追加説明資料

- 現地調査の実施状況について[第14回会合(2020年10月16日)資料3]の訂正
- 追加説明資料 リアクターキャビティ差圧調整ダクトの空気作動弁の状況[第15回会合(2020年11月12日)資料6 - 1]の訂正

～ 2号機原子炉建屋のスミア採取の採取位置等の訂正～

～ 2号機リアクターキャビティ差圧調整ダクトの空気作動弁の開閉状態の訂正～

2号機原子炉建屋 スミア採取

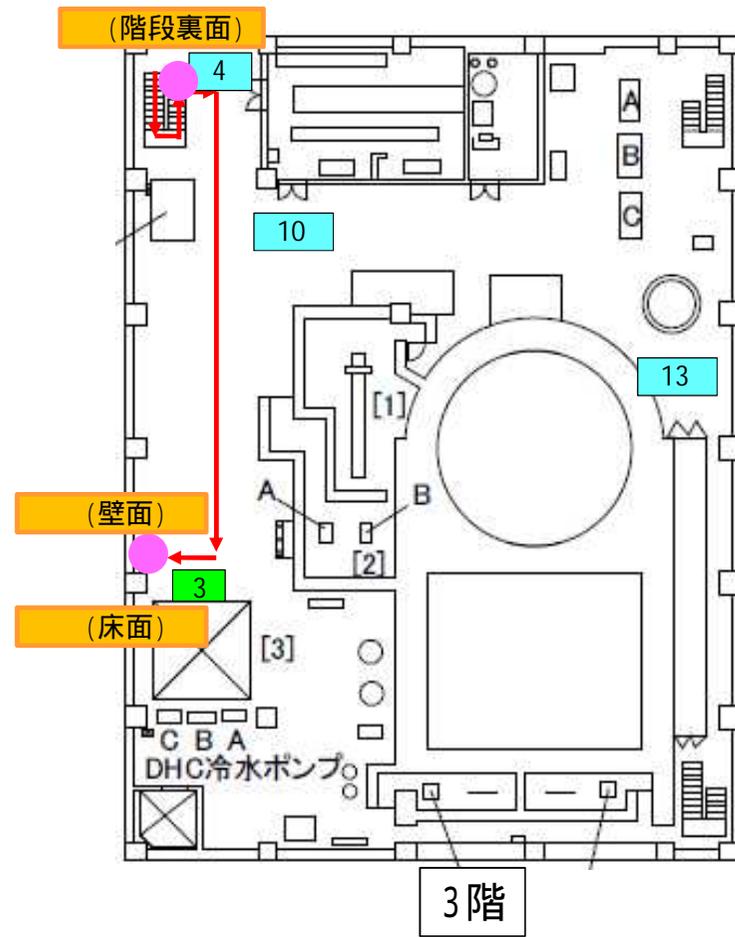
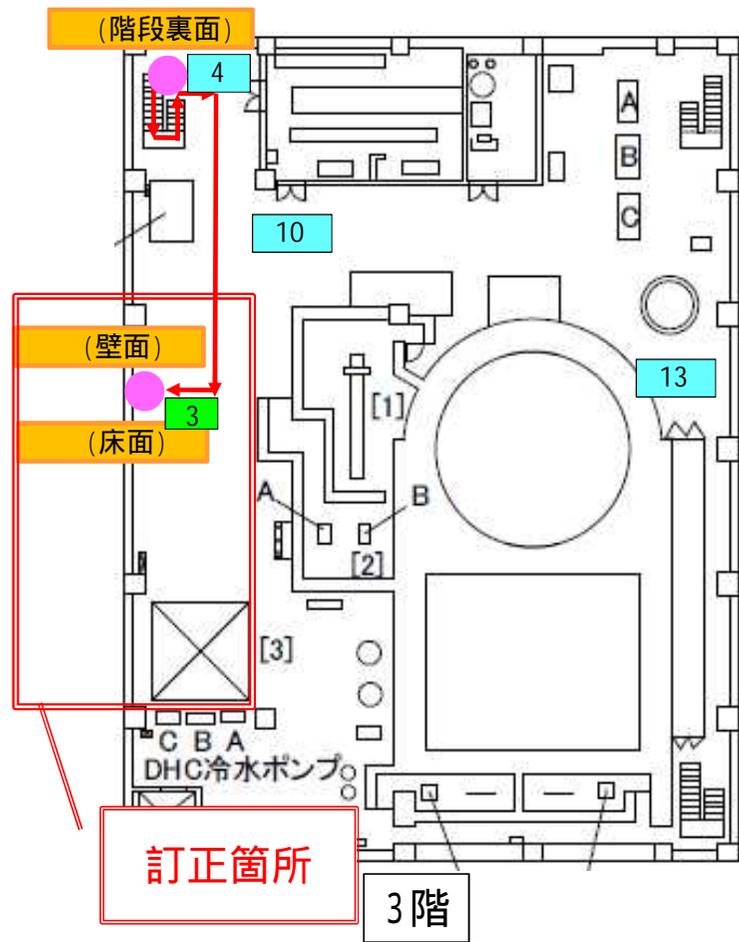
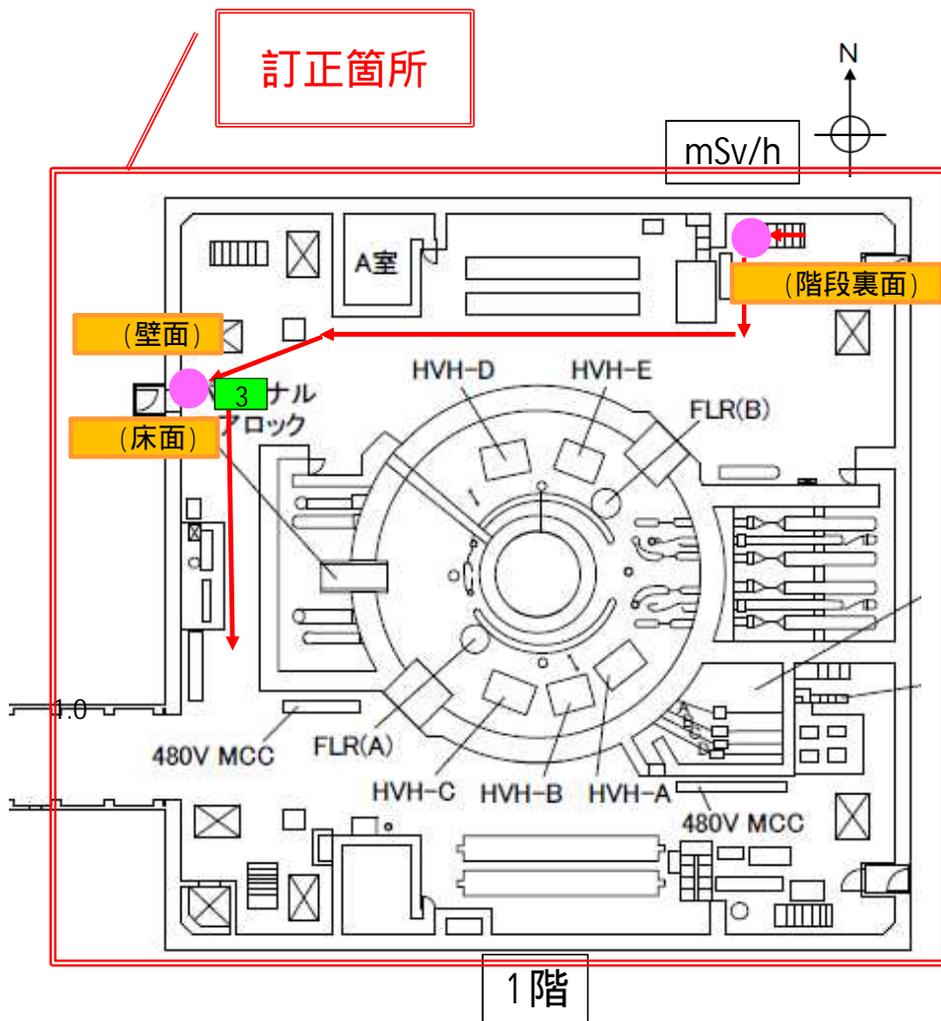
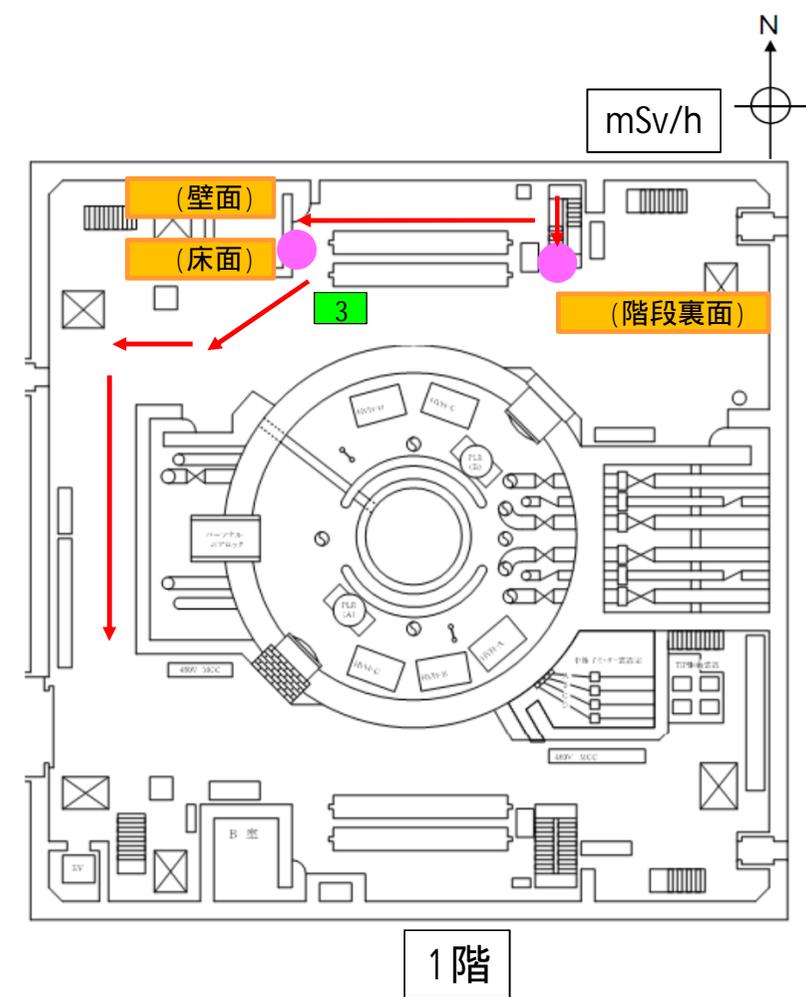
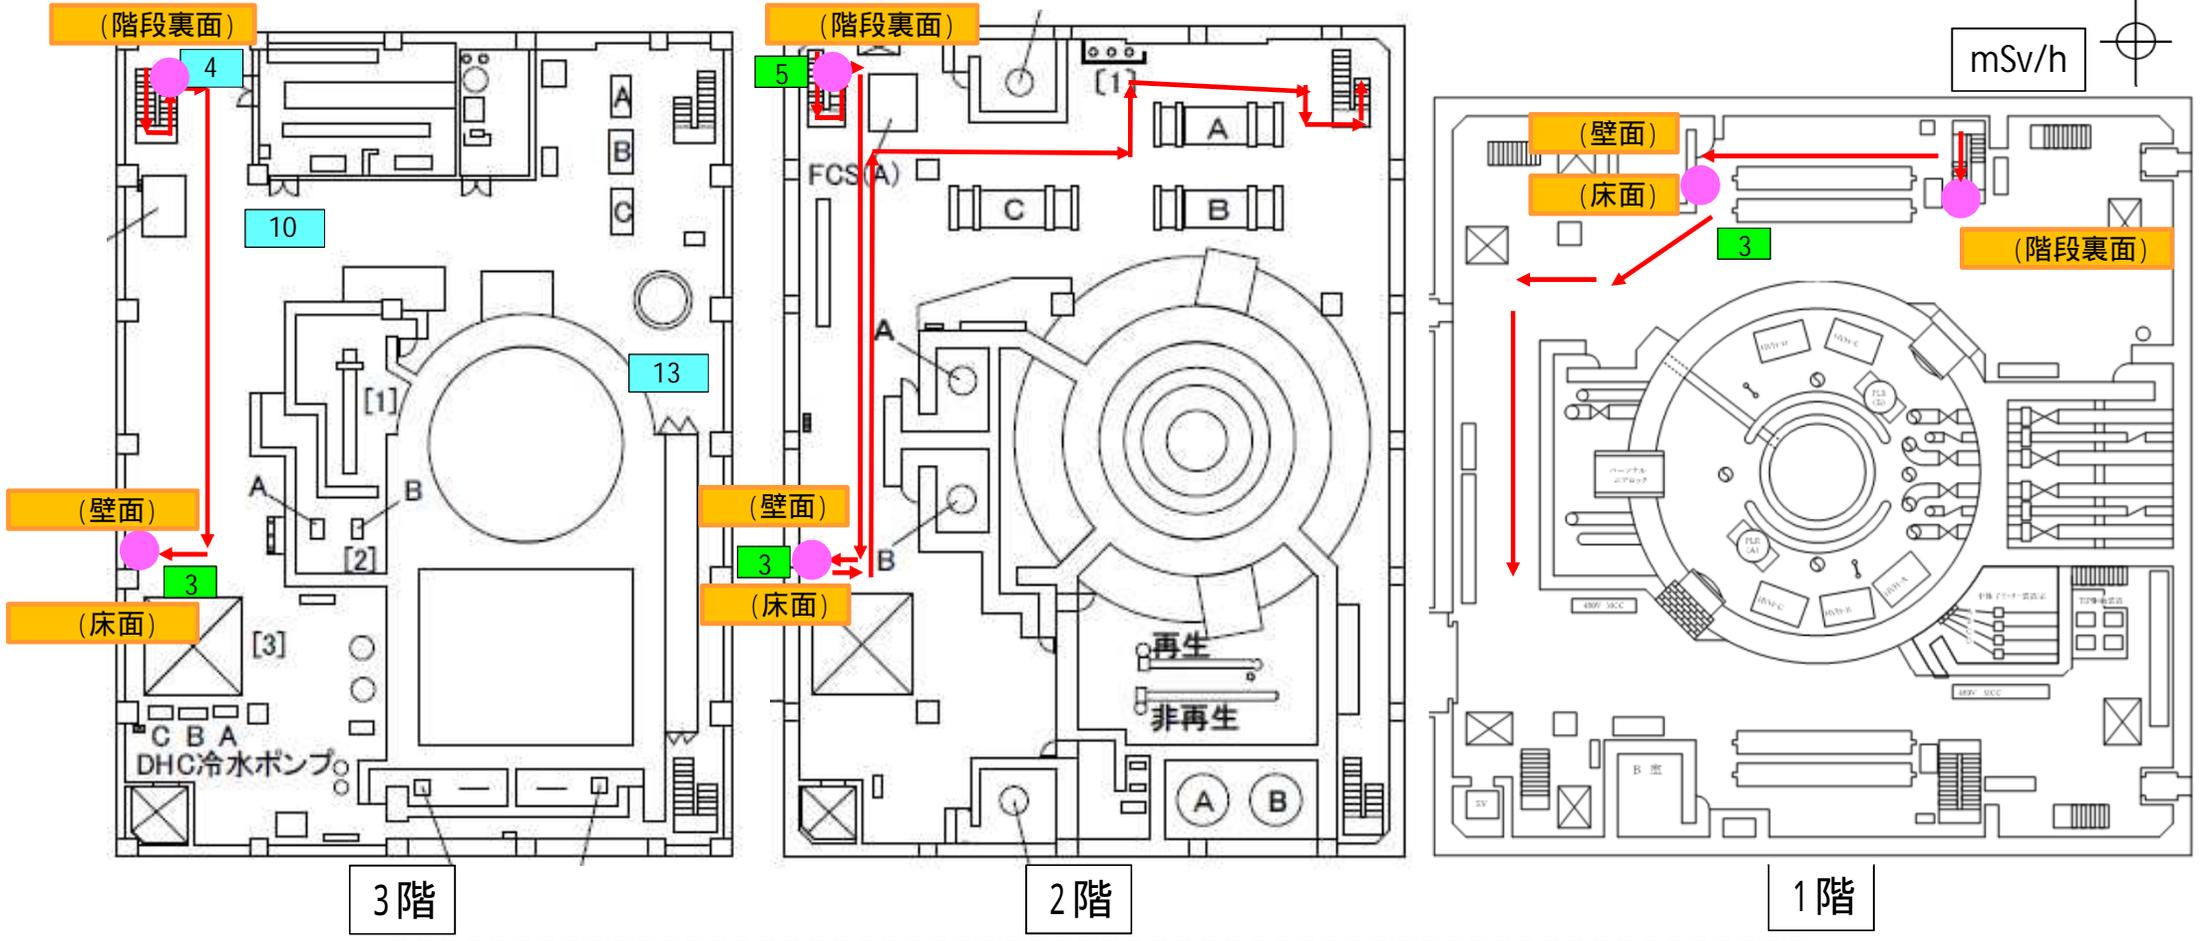
2号機原子炉建屋のスミア採取については、令和2年10月8日の原子力規制庁による調査を踏まえて、原子炉建屋1階から5階までのスミア試料の採取位置を示していたが、現地調査時の動画を確認した結果、**1階及び3階の採取位置**に誤記があったため訂正する。

訂正箇所

訂正箇所

訂正箇所

訂正

2号機リアクターキャビティ差圧調整ダクトの配管の設計(原子炉建屋4階西側)

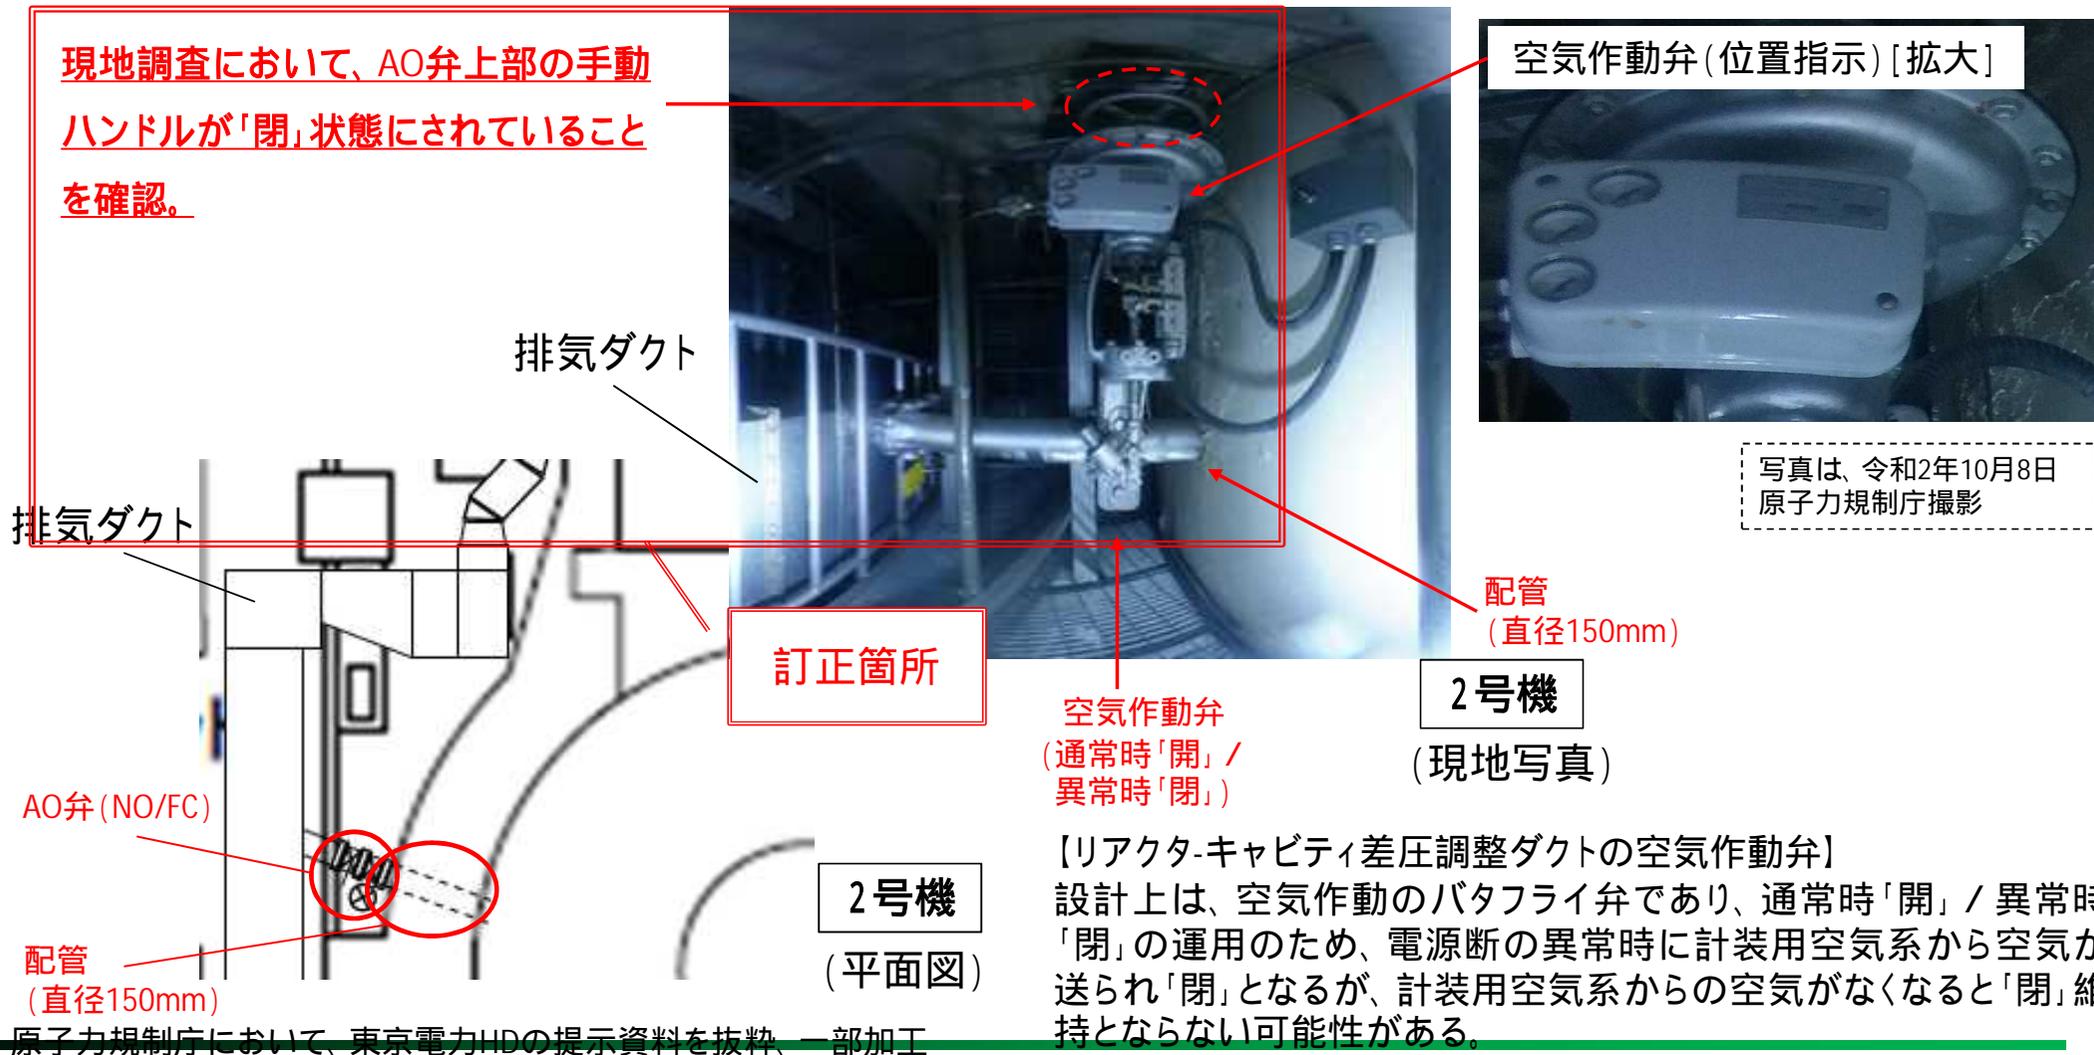
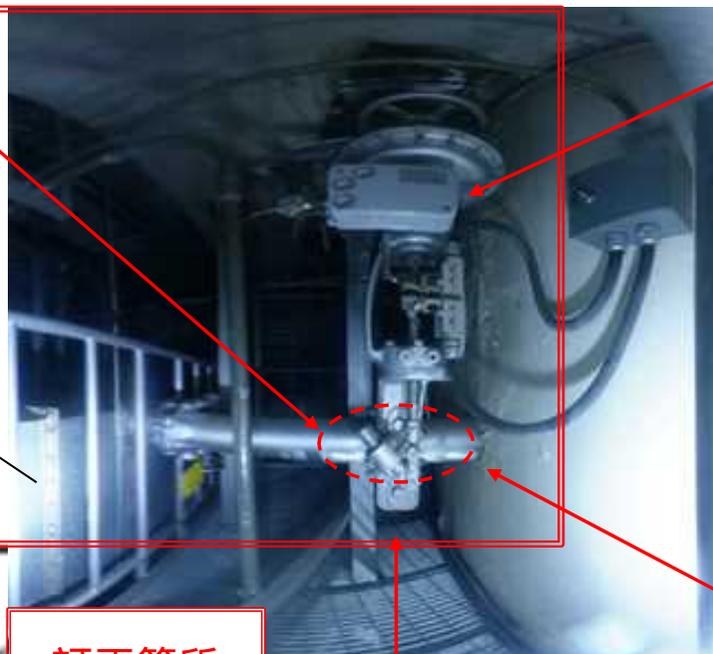
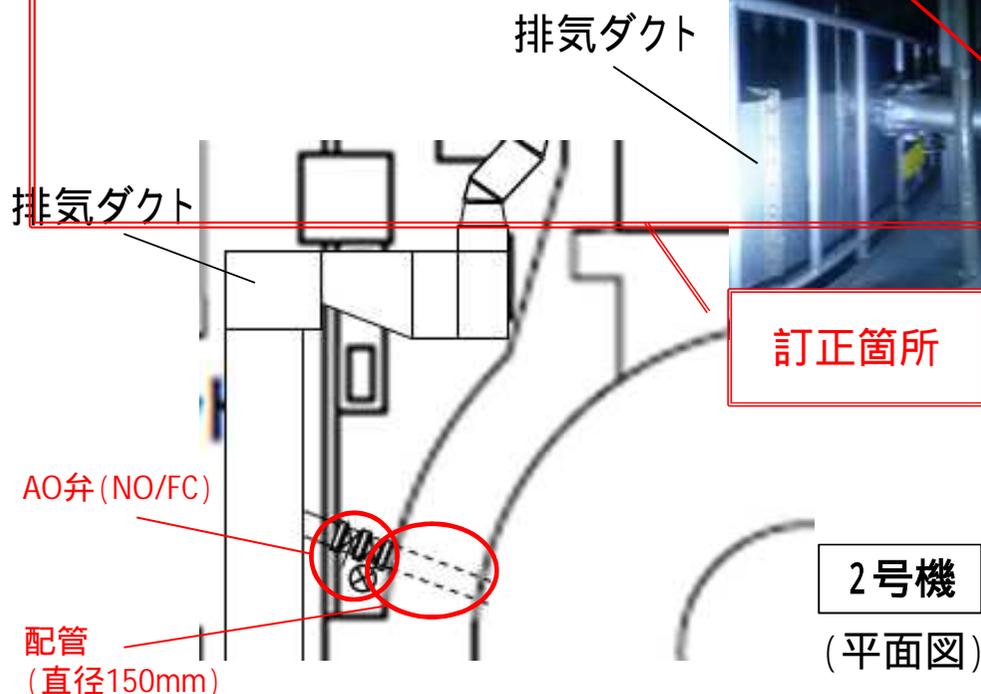
2号機のリアクターキャビティ差圧調整ダクトの空気作動弁(AO弁)については、令和2年10月18日の原子力規制庁による現地調査の結果を踏まえて、『AO弁上部の手動ハンドルが「閉」状態にされていることを確認。』としていたが、確認を行った弁が異なっていたこと、また、2021年5月20日、24日に東京電力ホールディングス株式会社が行った調査において、当該弁の「開」状態が確認されたことから、『2021年5月20、24日の東京電力の調査において、当該弁が「開」状態であることを確認。』に訂正する。

訂正箇所

現地調査において、AO弁上部の
ハンドルが「閉」状態にされていること
を確認。

- 1号機は、東京電力HDの現地作業時に弁「閉」の状態が確認されている。
- 2号機は、原子力規制庁の現地調査時に手動ハンドルによって弁「開」の状態が確認されている。
- 3号機は、当該配管・弁が設置されている原子炉建屋4階西側フロアは高線量であり、弁の作動状態の確認は困難な状態である。

2021年5月20、24日の東京電力の調査
において、当該弁が「開」状態であるこ
とを確認。
